三菱電機ギヤードモータ

No. 871 – 0249

ブレーキ付ギヤードモータ用 F ブラケット変更のお知らせ

表 1.外観の比較(例: GM-DPB 0.75kW)

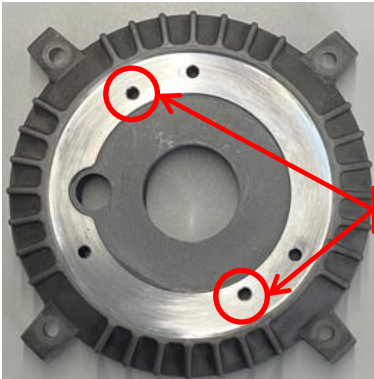
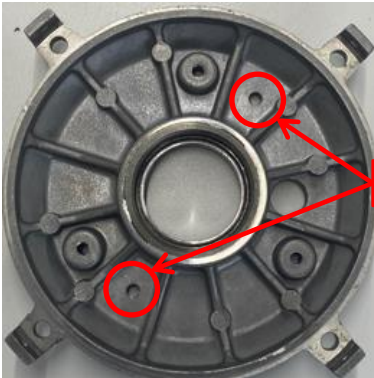
表1のとおり、F ブラケット端面に抜きネジ穴を追加いたします。
本変更による製品の機能、性能、品質への影響はありません。
